MRAe

**Avis délibéré
Création d'une centrale photovoltaïque au sol sur les communes
de La Chapelle-Longueville et de Mercey (27)**

N° MRAe 2022-4633

Figure 3: Synthèse des enjeux écologiques et des emprises du projet (source : p. 274 de l'étude d'impact)

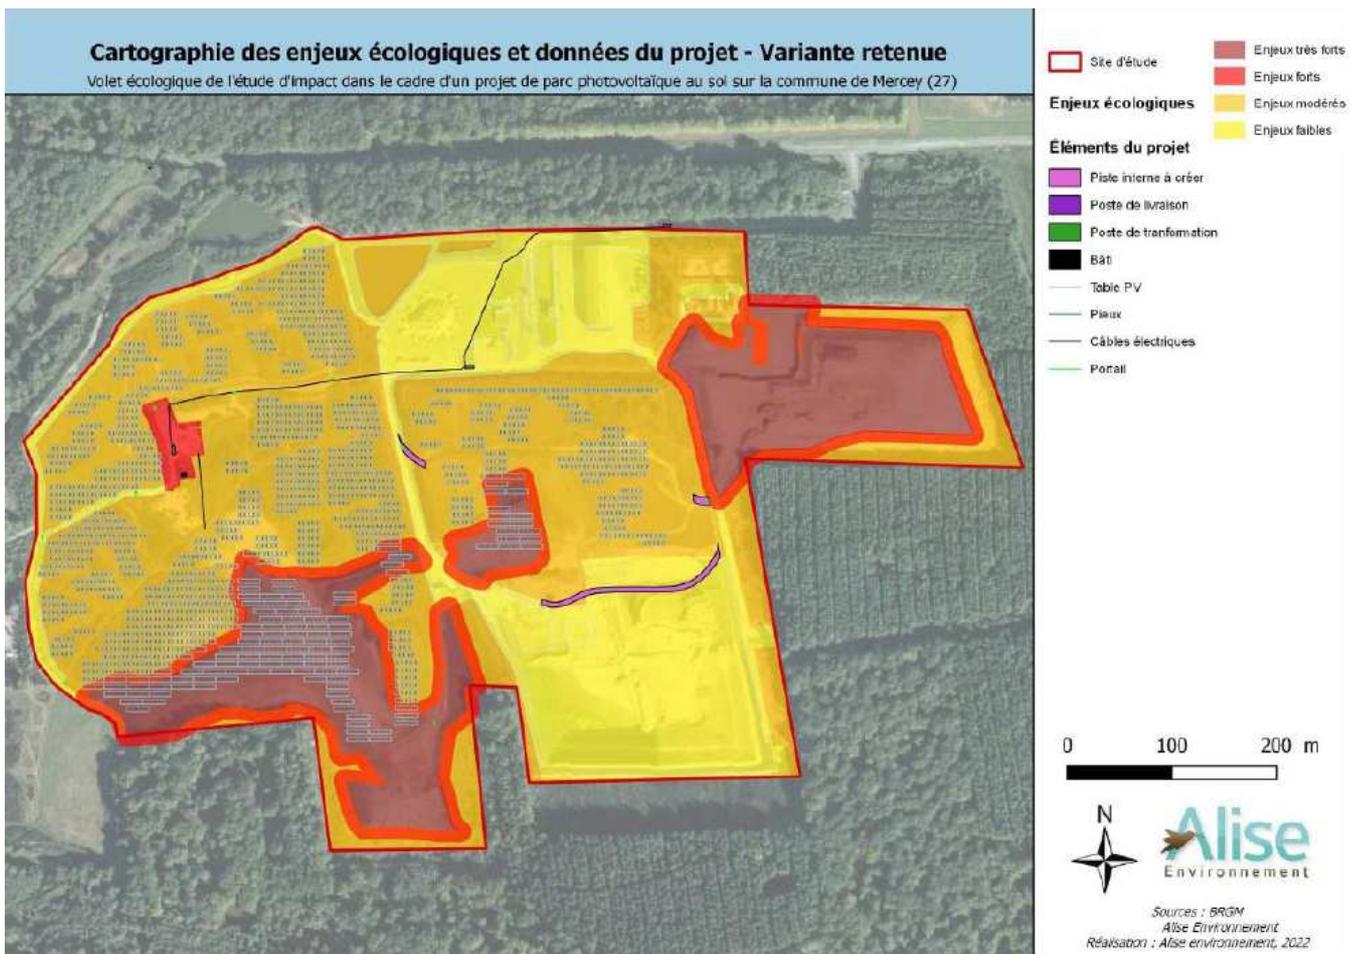
De manière générale, les impacts du projet sur la biodiversité sont correctement analysés et font l'objet de mesures d'évitement et de réduction adaptées. Ainsi, les secteurs présentant les enjeux écologiques identifiés comme les plus importants (secteur de nidification de l'Œdicnème criard, stations d'Orobanche de la Picride et milieux humides favorables notamment à la Grenouille agile) sont laissés en dehors des emprises du projet et un balisage de mise en défends sera mis en place à cet effet en phase chantier, ainsi qu'un calendrier d'intervention saisonnier et journalier favorisant un moindre dérangement des espèces. Au titre des mesures de réduction sont prévues notamment une gestion différenciée et écologique des milieux en phase d'exploitation, l'aménagement de passages à petite faune dans la clôture et d'abris ou de gîtes artificiels sur le site.

Un suivi d'expert sera mis en œuvre durant la phase des travaux, ainsi qu'un suivi floristique et faunistique en phase d'exploitation. Toutefois, aucun objectif ni indicateur associé permettant de s'assurer de l'efficacité des mesures mises en place et de l'absence d'impacts supplémentaires ne sont présentés.

De plus, ce suivi est limité à l'emprise du projet alors que celui-ci est susceptible d'avoir des impacts sur des fonctionnalités d'échelle plus large, liées notamment à l'existence des corridors écologiques dans lesquels s'inscrit le site.

L'autorité environnementale recommande de qualifier plus précisément les objectifs en matière d'absence notable de perte nette de biodiversité et les indicateurs de suivi associés, afin de s'assurer de l'efficacité des mesures d'évitement et de réduction, et d'élargir ce suivi, autant que de besoin et de manière proportionnée, au-delà du site du projet. Elle recommande également de prévoir des mesures correctives en cas de non-atteinte des objectifs fixés.
